Stadt Ebersberg

Städtebauliche Stellungnahme Wildermuthstraße

Projekt: Wildermuthstraße Flurnr. 142, 142/2

Der neue Bebauungsvorschlag vom 22.08.2023/10.10.2023 wurde am 05.09.2023 der Verwaltung vorgestellt.

Überarbeiteter Bebauungsvorschlag
Stand 10.10.2023
Voith Stoiber Architekten

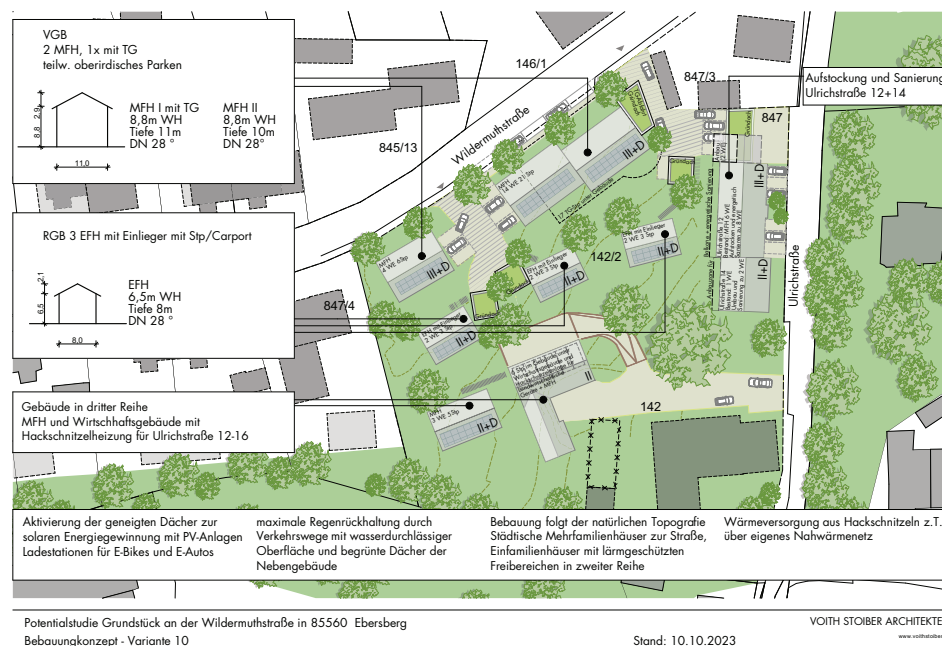
- Die Anordnung der Gebäude hat sich nur wenig zum Entwurf von 30.03.2023 geändert. Die Gebäude bilden leider keine gewünschte Nachbarschaft, sondern stehen für sich.

- Das Mehrfamilienhaus westlich der geplanten Hackschnitzelanlage liegt weiterhin in der „3. Reihe“ und befindet sich in der schützenswerten Grünzone. Eine Bebauung in der „3. Reihe“ schafft einen Bezugsfall, der in aus städtebaulicher Sicht nicht zu befürworten ist (s. Stellungnahme vom 02.08.2023: Erhalt des Grünzugs). Die Erschließung des Mehrfamilienhauses ist unklar.

- Die höheren Mehrfamilienhäuser (Wandhöhe 8,80 m) sind zur Wildermuthstraße orientiert, die Einfamilienhäuser (Wandhöhe 6,50 m) der Topografie folgenden niedriger südlich davon. Das angedachte Mehrfamilienhaus in 3. Reihe greift die Höhe der Gebäude an der Wildermuthstraße wieder auf (Wandhöhe 8,80 m), was städtebaulich nicht verständlich ist.

- Die Erschließung ist deutlich knapper als im Entwurf vom 30.03.2023, was aus ökologischen Gründen (geringere Versiegelung) positiv gesehen wird.
- Die nördliche Erschließung zur Hackschnitzelanlage fällt hingegen sehr groß aus, es sind große versiegelte Flächen zu erwarten.

- Ein Teil der Stellplätze ist oberirdisch, damit mit einem geringeren Eingriff in die Ökologie. Dennoch wird zusätzlich eine Tiefgarage vorgesehen, die durch geschickte Anordnung der Baukörper nicht notwendig wäre (s. Stellungnahme vom 02.08.2023).

- Die Anordnung einer Tiefgarage unter einem Gebäude, um damit möglichst wenig zu versiegeln, wird positiv bewertet. Die Lage der Kellerabteile ist jedoch damit nicht geklärt.

- Die Stellplätze an der Ulrichstraße direkt am Haus lassen eine große versiegelte Fläche vermuten.
- Es werden Stellplätze für die Einfamilienhäuser in Garagen ganz am Gebäude oder bei einem Gebäude etwas entfernter dargestellt. Sammelstellplätze direkt erschlossen von der Wildermuthstraße, verursachen weniger Versiegelung.

- Die Anordnung von Stellplätzen direkt an der Hauswand ist aus Sicht der Freiraumplanung unbefriedigend.
- Die Anordnung der sechs Stellplätze in der Hackschnitzelanlage auf der unteren Ebene, erschlossen über eine Rampe wird kritisch gesehen.

- Der Grünzug ist zu erhalten, eine 3. Bebauungsreihe ist unbedingt zu verhindern.
- Die Versiegelung ist so gering wie möglich zu halten (direkte Erschließung der Stellplätze, Vermeidung von Tiefgaragen, besser oberirdische Sammelstellplätze, etc.)

- Die Freiflächen sind so zu gestalten, dass Bäume groß und alt werden können, so gering wie möglich versiegelt und Retentionsflächen vorhanden sind.
- Es soll für die nächsten 20-30 Jahre Baurecht geschaffen werden. Eine zeitnahe Umsetzung ist seitens der Eigentümer*innen nur in Teilen gewünscht. Der Grundsatz der Erforderlichkeit ist sorgfältig zu prüfen.
